提出書類リスト
(浜岡4号炉低圧車軸クリアランス認可申請)

浜岡4号炉低圧車軸クリアランス認可申請書に対するコメントリスト

資料番号 1-2

評価対象核種の選択方法について (No.1)

低圧車軸(B)T側除染後第7-8段間D/C

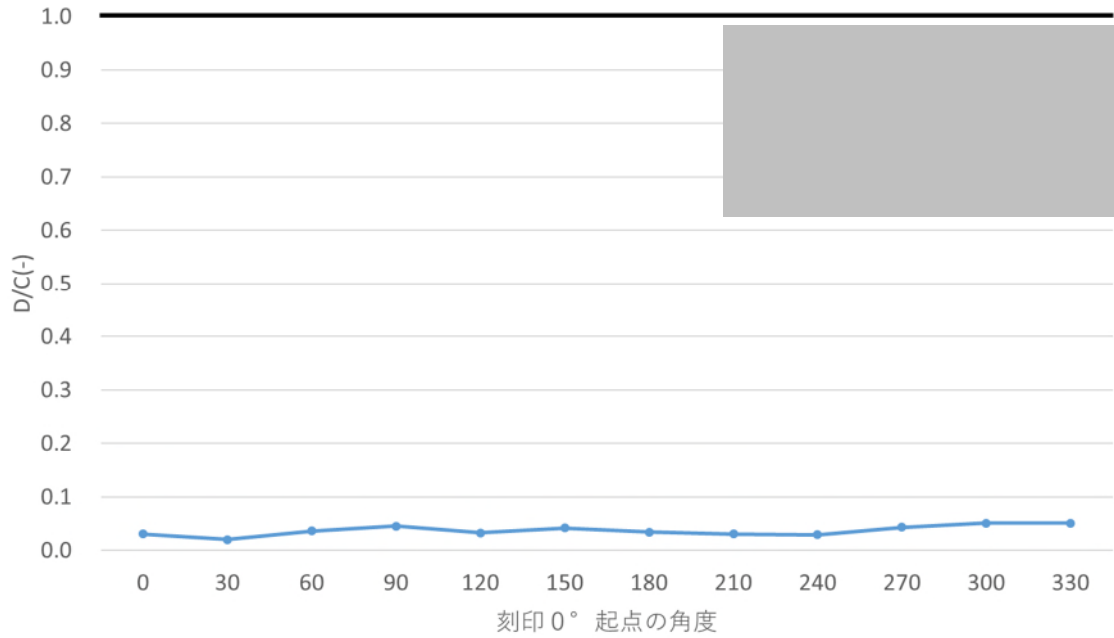
ロ：いずれの測定単位においても評価に用いる放射性物質の $\Sigma D/C$ が1を超えないこと。

- ・認可申請書添付書類四において「二次的な汚染による汚染の程度は、上記の値 [] に「(添付2)表-3」に示す比表面積 [] を乗じることにより、放射能濃度 (^{60}Co) は 0.01Bq/g 程度、 D/C (^{60}Co) は 0.1 程度と評価した。また、保守的に表面汚染密度を [] と設定し、同様に放射能濃度 (^{60}Co) を求めると 0.03 Bq/g となり、 D/C (^{60}Co) は 0.3 程度であり基準値を下回ると評価した。以上より、二次的な汚染による「測定単位」の評価対象核種の D/C (^{60}Co) は 1 以下であると評価した。」と記載している。
- ・また、二次的な汚染の実測により、「測定単位」の評価対象核種の D/C (^{60}Co) は 1 以下であることを確認した結果を次頁以降に図示する。

(添付2) 図-1 対象物の表面汚染密度の分布(3/4)

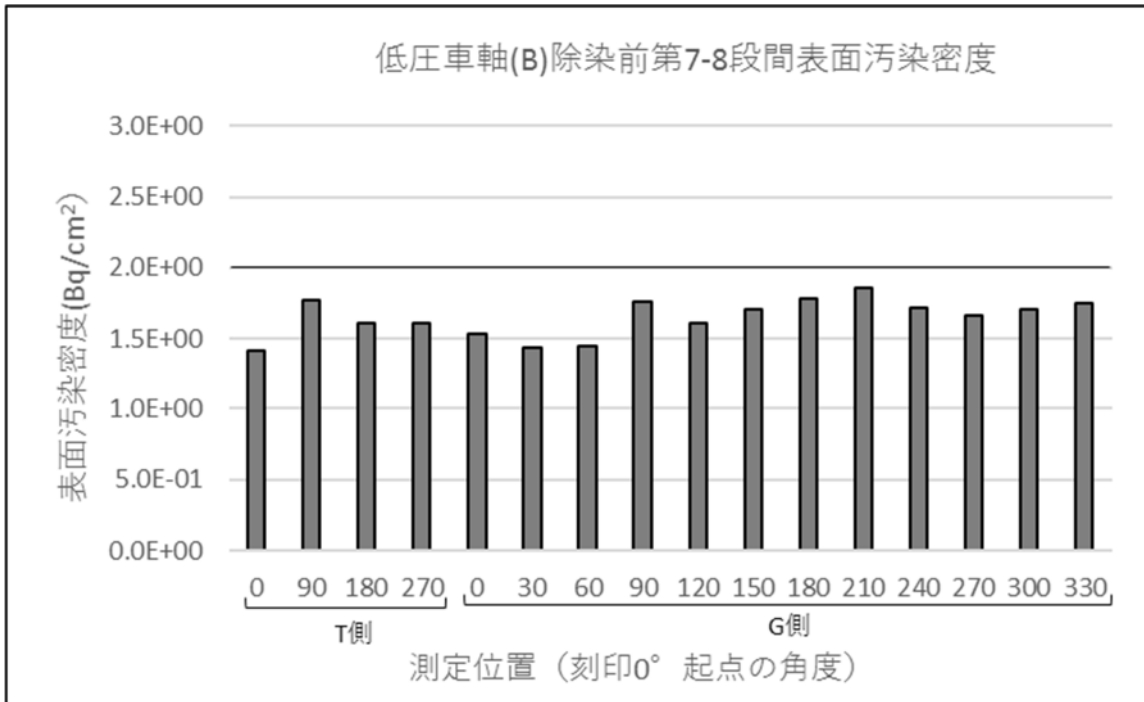
No.	Page	質問・コメント等
2-1		添付書類四に関して、サンプリング測定は、全ての測定単位の $\Sigma(D/C)$ が1以下であることが前提条件なので、この前提条件を満足していることを明記すること。 (なお、同程度の汚染であることは、複数の対象物を一つの測定単位とした場合の前提条件である)。
2-2		7月9日資料番号 2-3 No.2 に関して、放射能濃度の算出にあたり、表面汚染密度や比表面積の平均値を用いているが、平均値を用いた根拠を説明すること。

- ・構造：認可申請書本文(六 放射能濃度の評価単位, 1. 単位に関する説明)において、『「評価単位」は、認可申請書「(本文) 図-4」に示すように、同一構造となる箇所を選定し、低圧車軸を仮想的に分割して設定する。「測定単位」は、放射能濃度の均一性に配慮するため、汚染の履歴を考慮して汚染の程度が大きく異なる箇所が同一の「測定単位」とならないよう、「評価単位」を仮想的に分割して設定する。』と記載している。
- ・汚染の履歴確認：低圧車軸の周方向の汚染状況の調査結果は、「認可申請書(添付2) 図-1(3/4),(4/4)」に記載している。低圧車軸(B)第7-8段間の周方向の表面汚染密度(除染前)は、代表16点を確認し、 $1.4\sim 1.9\text{Bq/cm}^2$ で同程度である。低圧車軸(B)第7-8段間の周方向の表面汚染密度(除染後)は、代表24点を確認し、 $0.11\sim 0.44\text{Bq/cm}^2$ である。除染作業により表面汚染密度は小さくなるとともに、除染作業のムラ及び絶対値の低下により多少のバラつきは発生しているものの、低いレベルで同程度である。
- ・除染：全て除染済みであることを申請書に記載している。
- ・当該対象物の放射能濃度が概ね同じであること：認可申請書添付書類二において「低圧車軸(B)第7-8段間の周方向の表面汚染密度(除染後)は、代表24点を確認し、 $0.11\sim 0.44\text{Bq/cm}^2$ である。除染作業により表面汚染密度は小さくなるとともに、除染作業のムラ及び絶対値の低下により多少のバラつきは発生しているものの、低いレベルで同程度である。」と記載している。

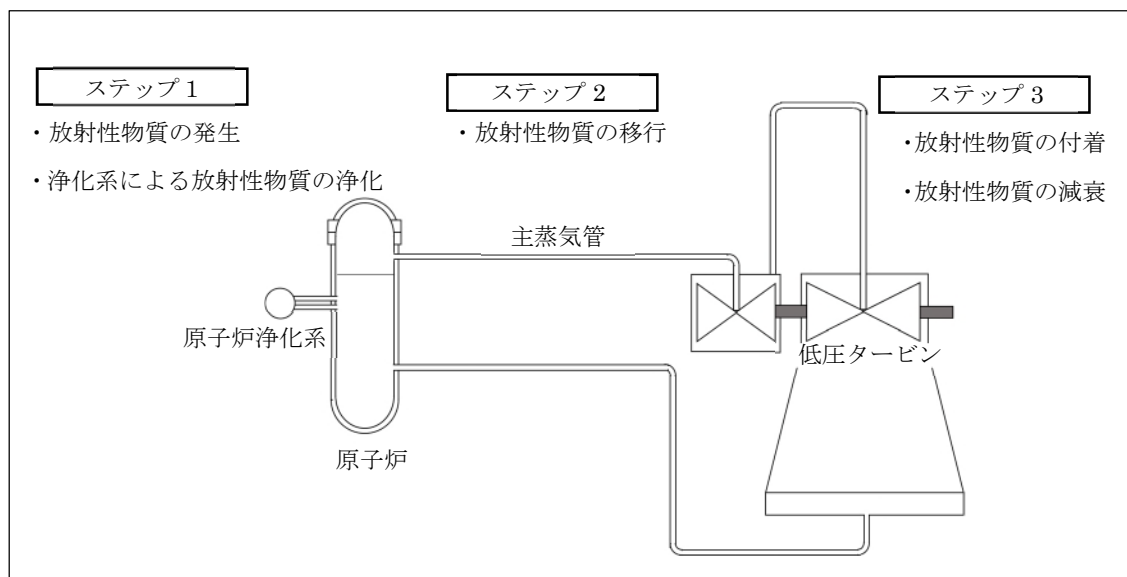
No.	Page	質問・コメント等
9-1	添付図表 3-3～3-6	審査基準 3.1(1)イ②に関して、二次的な汚染の生成メカニズムについて、核種の生成率は母材の元素組成率と一定としていること、付着率は生成率と一定としていることの根拠を記載すること。 (審査基準 3.1(1)②では、放射性物質の組成を精度よく評価するというよりも、「放射性物質の種類が幅広く選定されるように、合理的な範囲で当該計算及び評価がされていること」としている。)
9-2	添付図表 3-4	申請書(添付図表 3-4 頁)の二次的な汚染の生成メカニズムにおいて、CP核種およびFP核種の生成率は原子炉水中の放射能濃度が一定、また生成された原子炉水中の核種の個数が一定を条件としているが、その根拠を示すこと。

以下の内容を申請書((添付3)図-3)に反映する。

二次的な汚染の生成メカニズムとして、評価対象核種が幅広く選択できることを考慮して、放射性物質の発生、浄化、移行、付着及び減衰をモデル化して評価対象核種選択のための放射能濃度を求める。
